Platz Am Brandende – Gemeinsam Gestalten

Platz-Werkstatt

Anhang III: Ergebnisse der Austauschphase

Variante A – „Inseln“

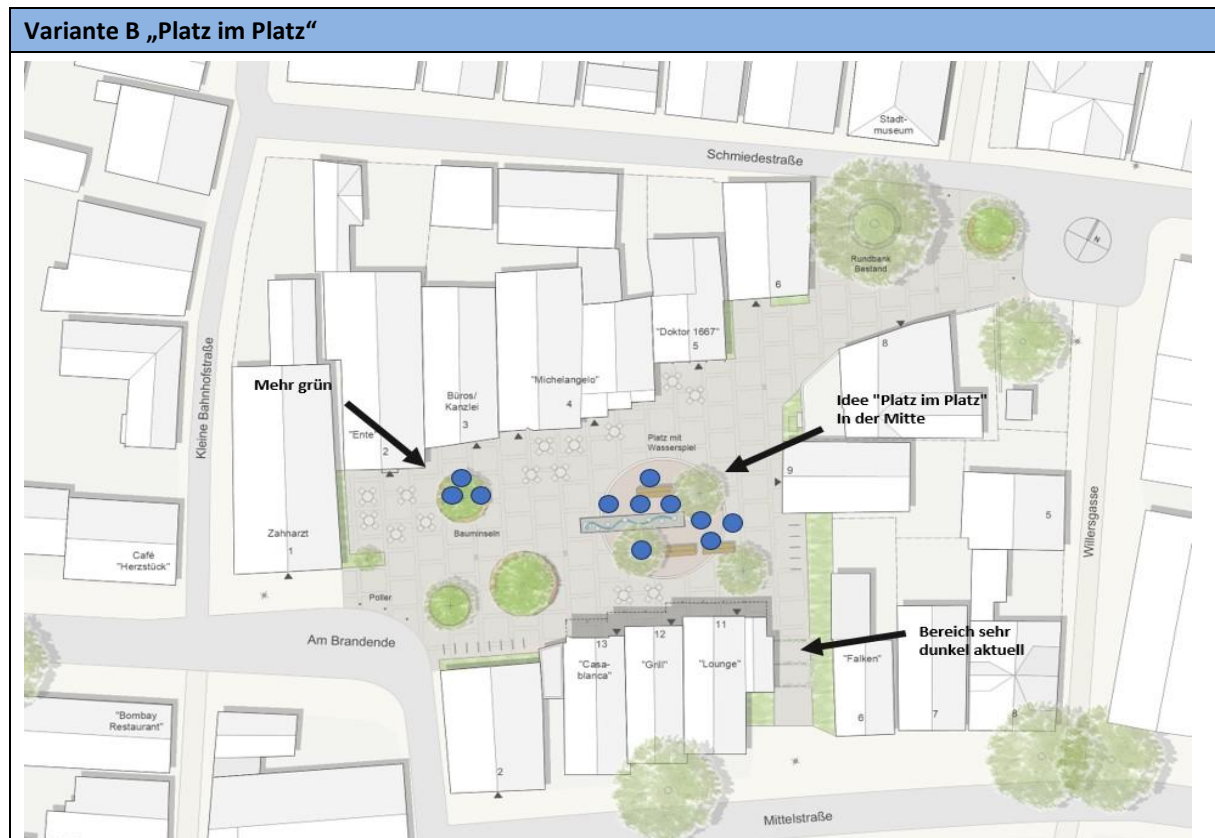
Variantenbezogene Hinweise	Punkte
Vorteile der Variante „Inseln“	
Raumbildung gut, gerne mehr Grün für Strukturierung im Norden des Platzes	2
Raumbildung gut	1
Bäum gut (überall dort, wo es geht)	
Platz für kleine Veranstaltungen ist gegeben (ohne Bühne)	
Platziertes Naturmaterial für Bühne gut	
Hochgelegte Grünflächen gut	
Ebenerdigkeit des Wasserspiels gut	
Wasserspiel gut platziert	
Durchgang von Süden offener gestaltet	
Nordost-Eingang zum Platz gut einbezogen	
Gut zusammenhängende Gestaltung ohne die Nachteile der „Schlangen“-Variante	
Nachteile der Variante „Inseln“	
Zu wenig Grün	1
Platz für Veranstaltungen nicht ausreichend → hierfür dient der Spittaplatz	1
Abstand zwischen Elementen für Feuerwehr freigehalten	1
Zu wenig Schatten bei Gastro	
Wasserspiel tagsüber viel beschattet	
Tische fehlen	
Mehr Sitzflächen nach Süden ausrichten	
Weitere Hinweise (thematisch)	Punkte

Variante A „Inseln“	
Veranstaltungen und Flexibilität des Platzes	
Bühne könnte auf das Wasserspiel gebaut werden	1
Variable Gestaltungselemente für verschiedene Nutzungen vorsehen	4
Zu viel Sitzflächen? Zugunsten Platz für Veranstaltungen reduzieren	1
Keine Bühne → dafür gibt es andere Plätze	
Platz für Bühne wäre gut	
Bühne in die Nähe des Stromkastens	
Bereiche Außengastronomie	
Bitte Bank vor Ente mit Grün als Abgrenzung ergänzen → gemütlicher	2
Pflanzenkübel durch Gastronomie empfehlen	1
“Kuscheligkeit“ Gastronomie → Eingrenzung/Windschutz	
Leuchten mit Anknüpfung für Gastro (Lichterketten)	
Pergola bei Gastronomie fehlt/einplanen	
Schatten, Hitze und Klima	
Wasserspiel wichtig → Erfrischung bei Hitze	3
Sonnensegel über Gastronomiebereich	1
Durchgehende Beschattung wäre gut	
Helle Oberfläche, um Erhitzung zu vermeiden	
Grün	
Beet/Baumpatenschaften mit Anliegern und BürgerInnen	1
Hochbeete mit Sträuchern statt Baum z.B. Michelangelo	1

Insektenfreundliche Bepflanzungen	
Stärker Sockelgärten einplanen	
Spielen	
Spielgeräte einplanen	1
Wasserspiele teuer, Dimension und Pflege beachten	
Identitätsstiftende Spielgeräte (“Ente”)	
Sauberkeit und Pflege	
Wasserspiele müssen gepflegt werden	1
Einfache Reinigung sollte möglich sein	
Vermüllung an anderen Stellen enorm → Mülleimer vorsehen	
Barrierefreiheit & Pflaster	
Abschleifen des Pflasters wäre gut	
“Glatter“ Weg für Rollstühle über den Platz	
Pflaster muss zu den Häusern passen	
Beibehaltung Pflaster	
Tipp: Pflaster mit Gehhilfe/Rollstuhl ausprobieren	
Weiteres	
Private Anlieger bei Gestaltung einbinden	1
Durchfahrt zu einfach, durch Gestaltung stärker lenken	
Alter der Rohrleitungen Prüfen! Ggf. Auch erneuerungsbedürftig?

Variante B – „Platz im Platz“

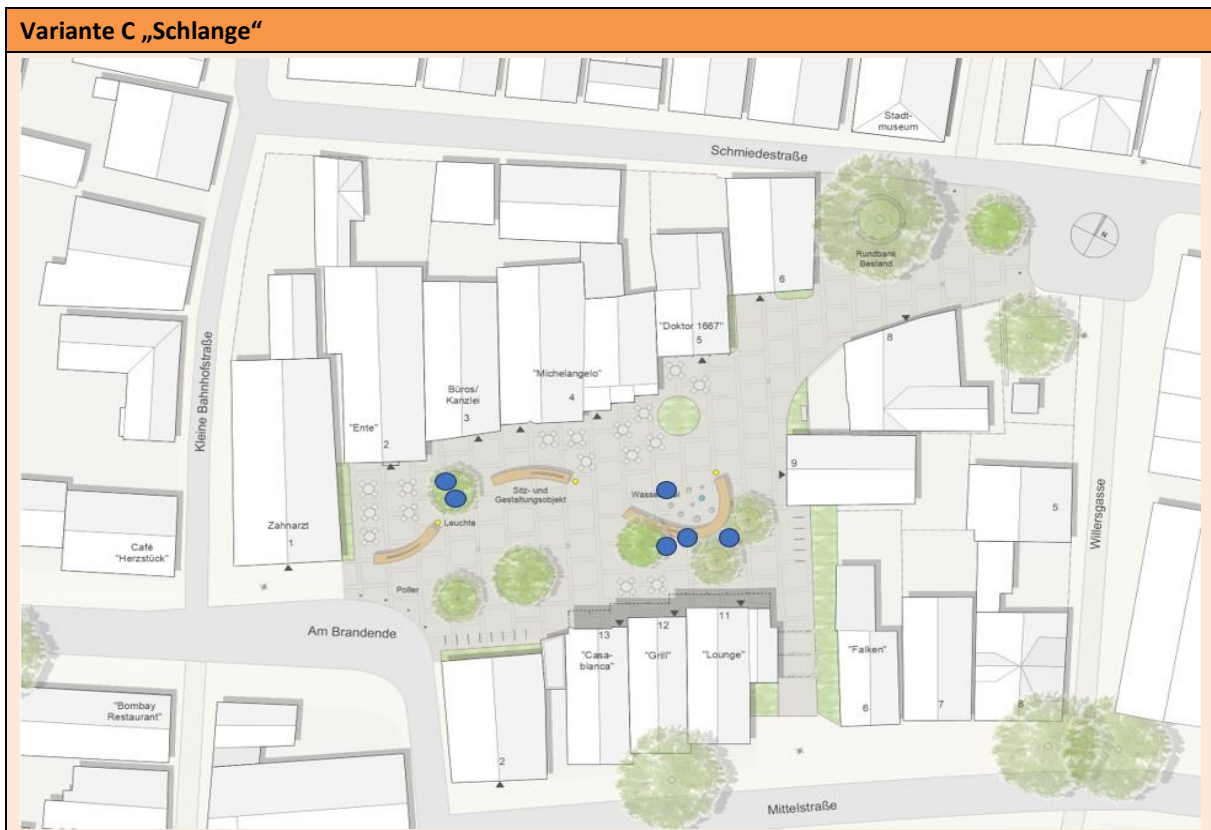
Variantenbezogene Hinweise	Punkte
Vorteile der Variante „Platz im Platz“	
Rinne gut (blockiert nicht so viel Platz)	5
Variante flexibel für Veranstalter nutzbar	
Nachteile der Variante „Platz im Platz“	
Grün im nördlichen Bereich fehlt (Sträucher?)	2
Nicht zu viel Schatten bei offenem Wasserspiel	
Zusätzlicher Baum am Wasserspiel → Laub = Rutschgefahr	
Zu wenig grün - Schatten bei Gastro	
Weitere Hinweise (thematisch)	Punkte
Wasser und Spielen	
Fontäne als Wasserspiel (überbaubar) ist gut	3
Wasserspiel nicht zu groß	
Idee: Wasservernebler? → jedoch: hohe Hygiene Anforderungen	
Wasserspiel nur für Sommer; Idee einer Kombi Wasser & Spielen ist gut	
Veranstaltungen und Flexibilität des Platzes: überbaubare/austauschbare Elemente	
Kleinere Veranstaltungen – Stände etc. Nicht zwingend mit Bühne	1
Ebenerdige Fläche (Wasserspiel) – überbaubar gut für Veranstaltungen	1
Sitzmöbel die abbaubar sind (“austauschbar”)	1

Kommunikatives Sitzen	
Gemütliche Sitzcken fehlen für größere Gruppen	3
Kontroverse Diskussion: gerade vs. runde Strukturen des Platzes mit Sitzelementen aufgreifen	1

Variante B „Platz im Platz“	
“Sitzkurve“ besser	
Sitzgelegenheiten gegenüber wären gut	
Einbindung Anlieger/Gastronomie	
Vernebelung bei den Gastronormen	
Pergolen-Elemente als Gliederung	
Gestaltungsmöglichkeiten für Außengastro	
Sockelgärten, Fördermöglichkeiten auch für Blumenkübel	
Gliedernde Grünelemente → Kübel-Patenschaften?	
Barrierefreiheit und Pflaster	
Pflaster ist gut – nicht alles austauschen	1
Breiterer Weg abschleifen quer rüber	1
Punktuell abschleifen, wenn nicht zu rutschig	1
Barrierefreiheit - Fördermittel schädlich -	1
Mit vorhandenem Material die Wegeföhrung neu schaffen	
Leitsysteme für schwerbehinderte über den Platz	
Weitere Hinweise	
Beleuchtung – heller werdend beim Durchgehen –

Variante C – „Schlange“

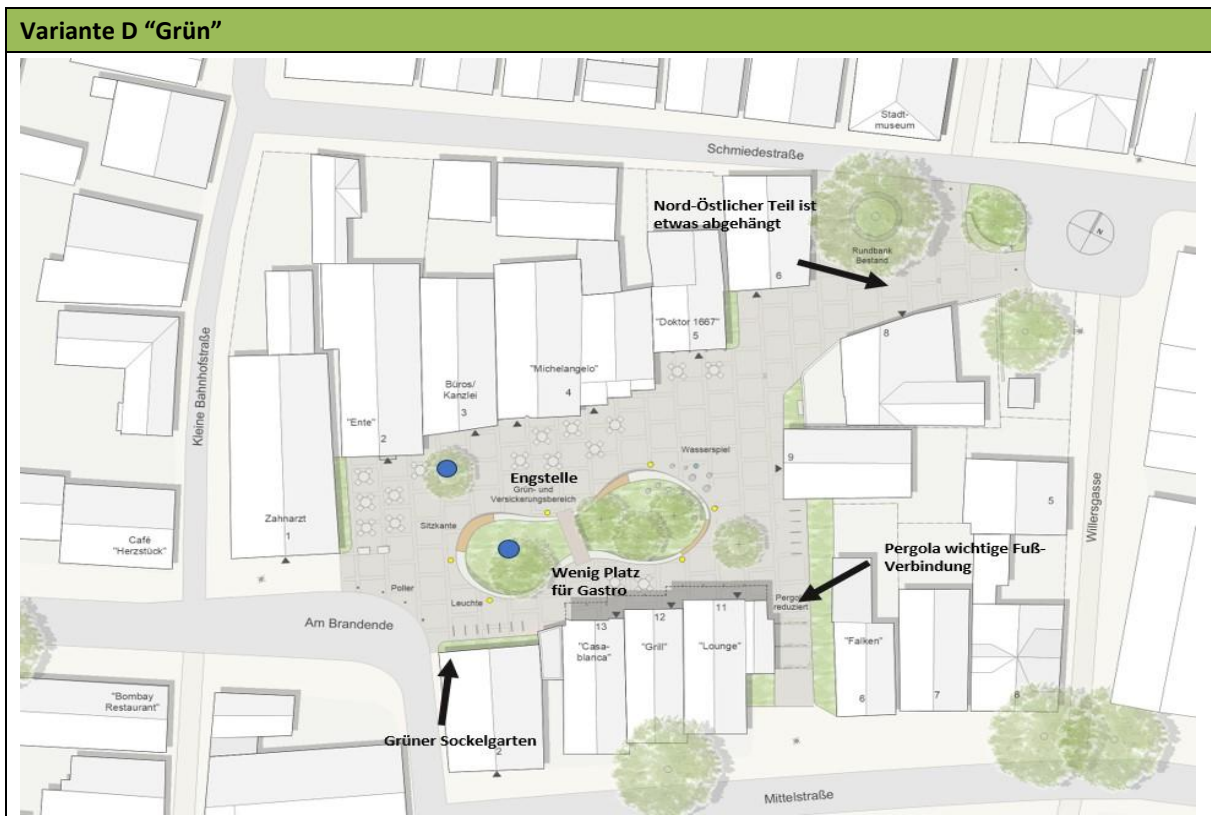
Variantebezogene Hinweise	Punkte
Vorteile der Variante „Schlange“	
Mehr Bäume Planung gut!	5
Einheitliche Grünflächen	
Durch Schlangenstruktur wenig unbebaute Fläche	
Nachteile der Variante „Schlange“	
Veranstaltungen kaum möglich	2
Keine Entsiegelung	1
Keine festen Bänke	1
Schattenplätze Nordseite	1
Teil der Schlange "im Weg"	
Mehr Sonne - zu viele Bäume in dieser Variante	
Weitere Hinweise (thematisch)	Punkte
Sitzmöglichkeiten	
Ausleihbare Klappstühle (vom Spittaplatz)	
Kleinere Schlange	
Bänke: Achtung --> Nächtliche Trinker	
Keine Stahlbänke	
Gegenüber sitzen	
Veranstaltungen und Flexibilität des Platzes	
Keine Bühne	1
Bühne Platz freihalten

Variante C „Schlange“	
Flohmarkt	
Licht, Sicherheit und Atmosphäre	
Gemütlichkeit schaffen	3
Möglichkeit für Lichterkette z.B. durch Bäume	
Angsträum entfernen Pergola	
Grün	
Wunsch: Brandente um „grün“ ergänzen – Feng Shui – Energie fließt bisher ab	2
Mehr Kübelpflanzen	2
Sockelgärten	2
Kübelpflanzen mit insektenfreundlicher Bepflanzung	1
Raumbildendes Grün auf der Nordseite	
Wasserspiel	
Nah an der bisherigen Struktur bleiben Wasserspender	
Wasserspiel bodennah	
Wegführung	
“Weg führen“ Marktstraße & Mittelstraße über Platz zur Hannoversche Neustadt	1
Leitsystem für Fußgänger	
Barrierefreiheit und Pflaster	
Steine “Schleifen”	2
Pflaster erhalten und kleine Wasserlösung – Geld besser anders nutzen	
Weitere Hinweise	
Bewegungsflächen Feuerwehr	1
Platz weiterdenken	
Fahrrad erlauben	
Sonnensegel Nordseite
